**STUDIO LEGALE  
GRECO**

Orbetello, 28 gennaio 2017

**OGGETTO: Autostrada A12 – procedimento di approvazione del progetto definitivo con valutazione di impatto ambientale, formazione dell'intesa Stato-Regione in merito alla localizzazione dell'opera e dichiarazione di pubblica utilità ai sensi degli artt. 165-166 co. 2, 167 co. 5 e 183 D. Lgs. 12 aprile 2006 n. 163 – Osservazioni per Il Vigneto Soc. Agricola a r.l. ex artt. 165, 166 co. 2, 167 comma 5, 183 comma 4 D. Lgs. n. 163/2006; art. 24 co. 4 D.Lgs. 152/06; artt. 7 e ss. l. 241/1990 e ss.mm.ii.**

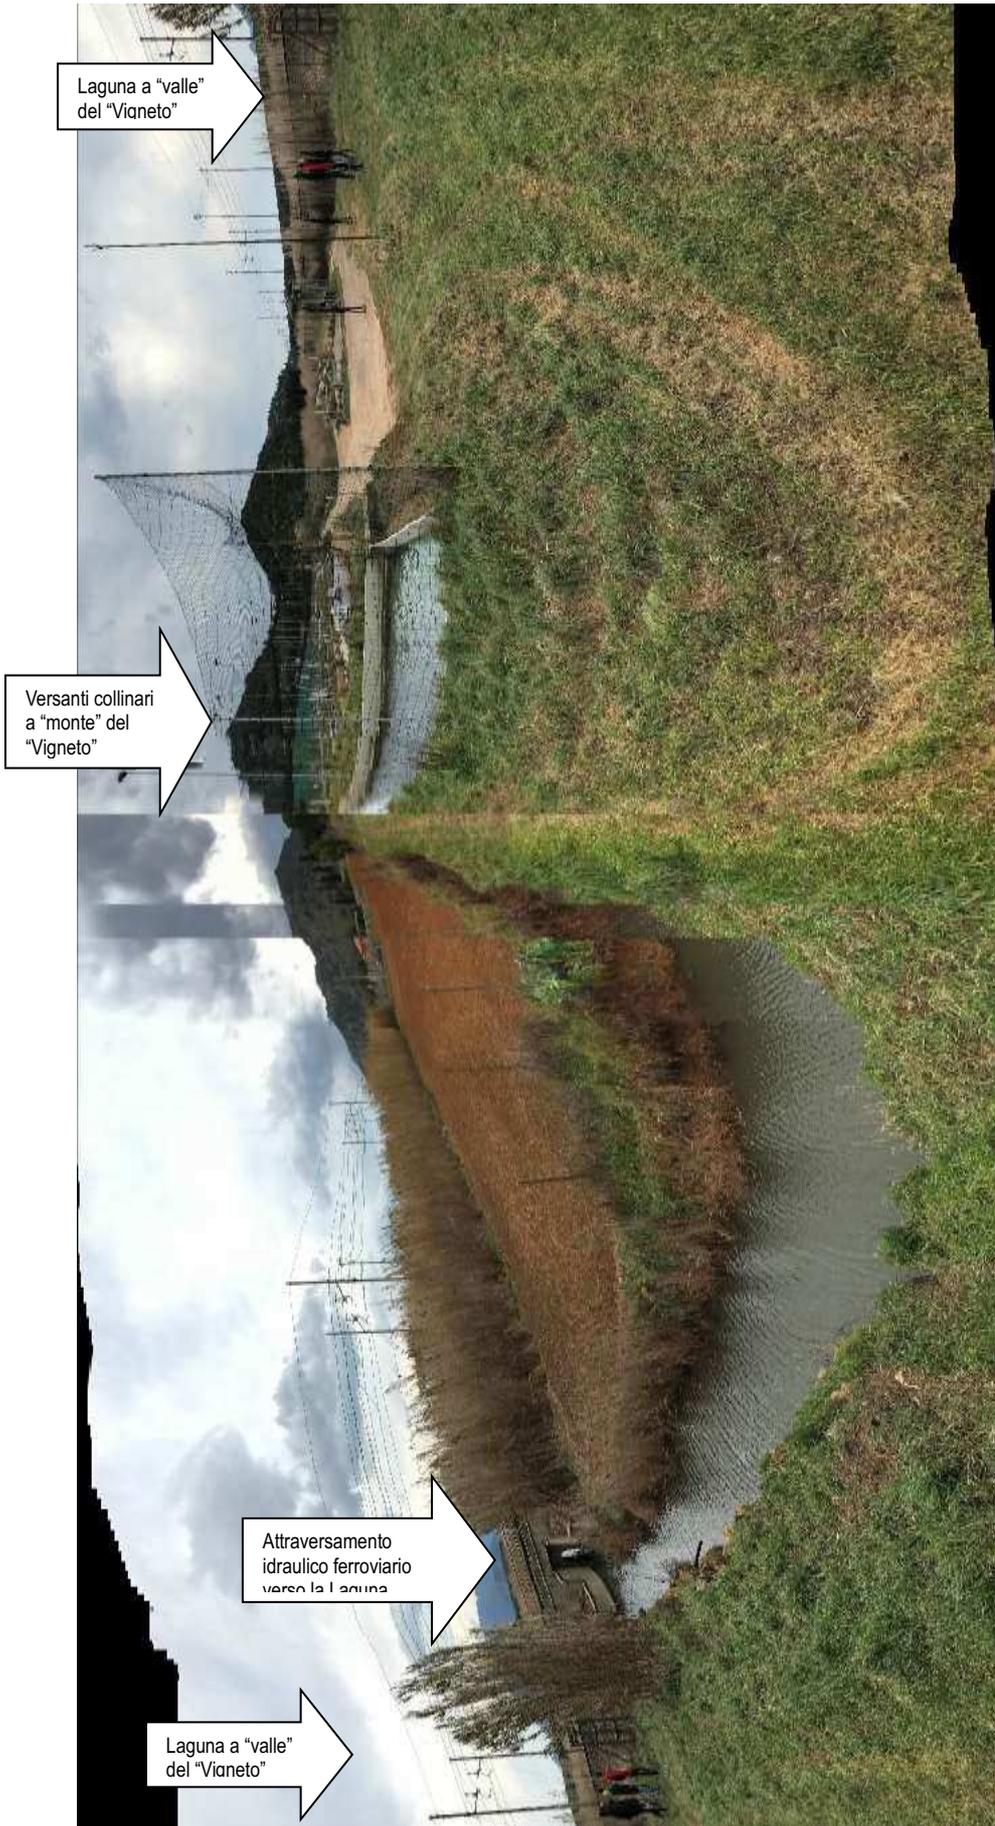
Le opere e il progetto degli adeguamenti idraulici degli attraversamenti esistenti la ferrovia, sono a parere della scrivente strettamente correlati con gli aspetti idraulici dell'intero progetto in oggetto per le ragioni sopra esposte, e questi hanno notevole riflesso per la caratterizzazione della pericolosità idraulica delle aree di proprietà della società "Il Vigneto", pertanto si osserva che questi debbano essere sviluppati contestualmente al progetto definitivo.

A quanto sopra, va sommato, che le nuove regimazioni idrauliche introdotte nel progetto di VIA e l'opera stradale stessa, determinano una variazione significativa sia delle superfici dei bacini idrografici, sia del grado di impermeabilizzazione del suolo, con il risultato di aumentare le portate idrauliche attuali afferenti i fossi e gli attraversamenti idraulici del rilevato ferroviario, che già manifestano problemi di deflusso delle acque meteoriche.

In sintesi la nuova opera autostradale, deve dimostrare che la sua realizzazione non produce aggravio del rischio idraulico nelle zone circostanti, come peraltro previsto nella normativa tecnica regionale.
